TECHNISCHE MITTEILUNG VTM315-62/2

TWIN ASTIR	Werk-Nr.	3000 – 3291
TWIN ASTIR TRAINER	Werk-Nr.	3088 – 3291 (mit Zusatz „T“)
G 103 TWIN II	Werk-Nr.	3501 – 3876
G 103A TWIN II ACRO	Werk-Nr.	3544 - 34078 (mit Zusatz „K“)
G 103C TWIN III ACRO	Werk-Nr.	ab 34101
G 103C TWIN III	Werk-Nr.	36001 - 36014

ATA-Code: entfällt Schwerpunktkupplung

G 103A/B/C

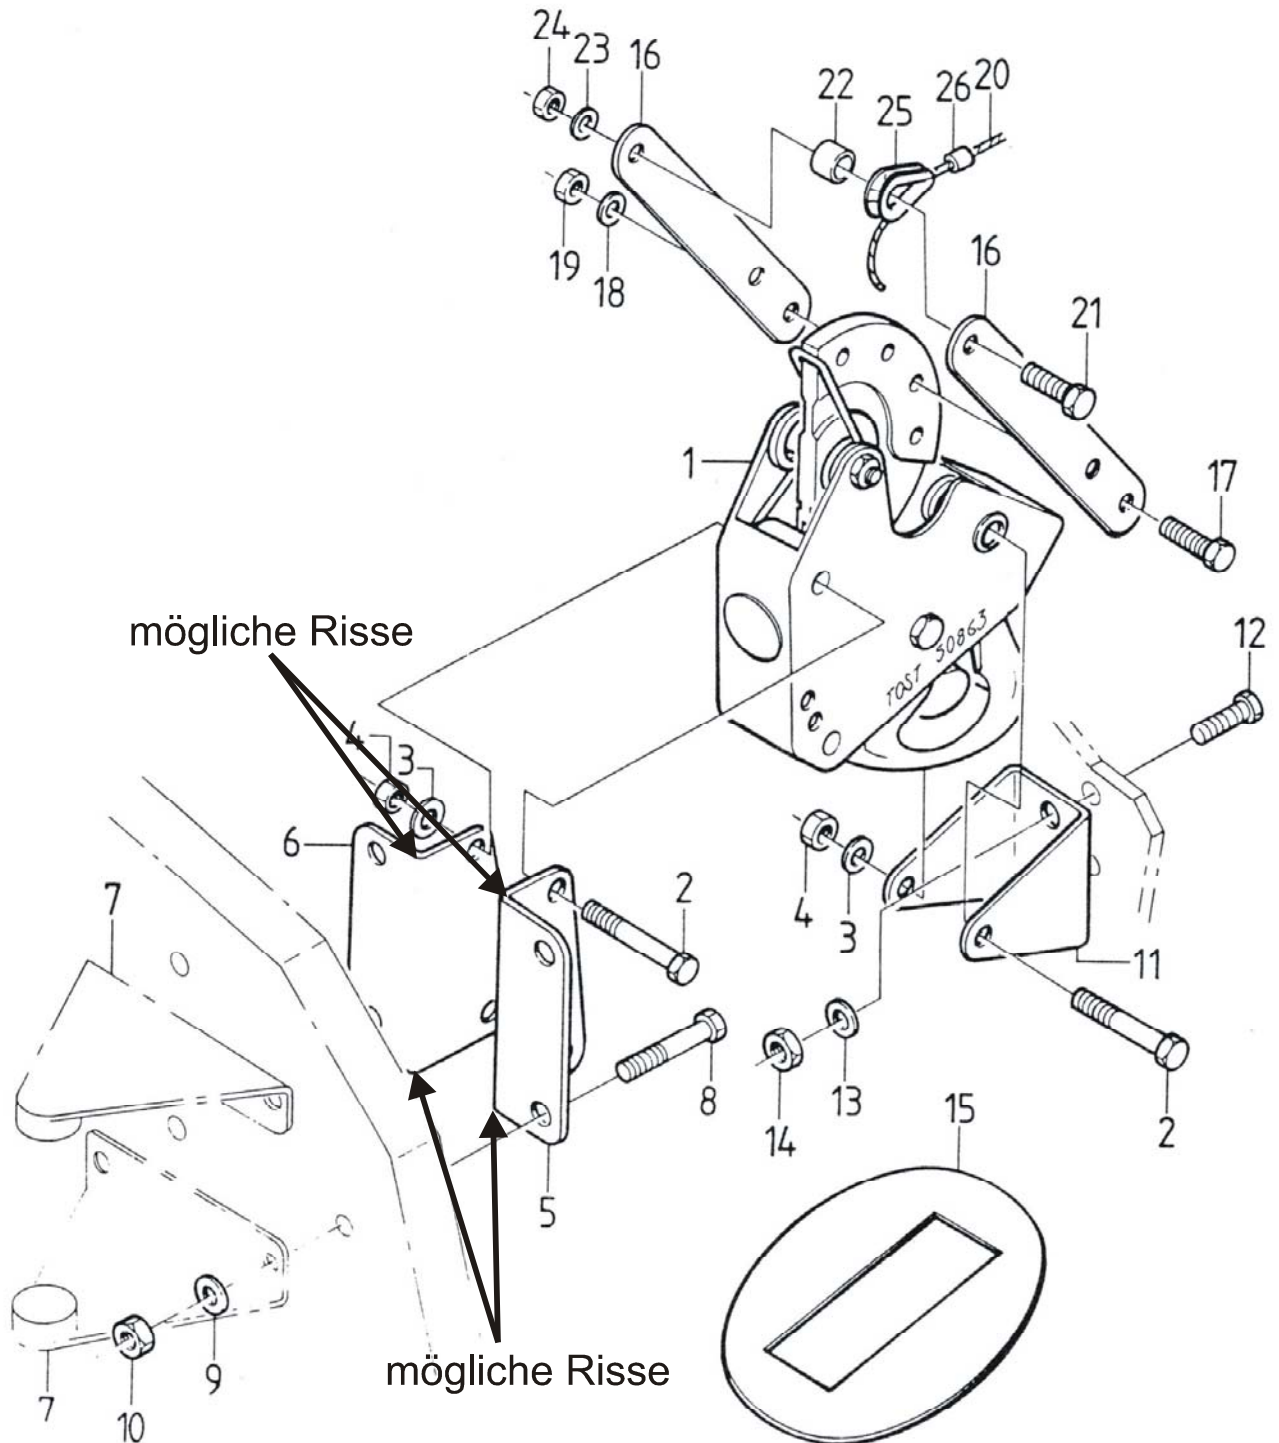
Nach längerem Betrieb (d.h. Schleppen mit der Schwerpunktkupplung) kann es vorkommen, dass an den vorderen Befestigungswinkeln der Schwerpunktkupplung Risse auftreten.

1.8.1 Die Kupplungswinkel 103-2235.03 und 103-2235.04 oder 103B-2360.01 und 103B-2360.02 sind wie folgt auf Risse zu prüfen:

- hinteren Sitz ausbauen
- Kupplungswinkel auf Rissbildung überprüfen, siehe Abbildung S. 2 (falls nötig mit Hilfe eines Spiegels / Taschenlampe)

- hinteren Sitz ausbauen
- linke und rechte Instrumentenbrettverkleidung ausbauen
- **vordere** Verschraubung (Nr. 2, 3, 4) der Schwerpunktkupplung ausbauen, hintere Verschraubung (Nr. 12, 13, 14) lösen
- Befestigungswinkel (Seite 2, Nr. 5 und 6) ausbauen
- neue Befestigungswinkel 103B-2360.01/2 und 103B-2360.02/2 einbauen

Wichtiger Hinweis: Falls Risse festgestellt werden, sind die Winkel unverzüglich gem. 1.8.2 auszutauschen !

Wichtiger Hinweis: Bei TWIN ASTIR und TWIN ASTIR TRAINER ist zusätzlich Blech 103-2360.02 unter den Befestigungswinkeln einzubauen.

Hinweis: Beim Einbau sind die im Umbausatz mitgelieferten neuen Stoppmuttern (Nr. 4, 10) zu verwenden.
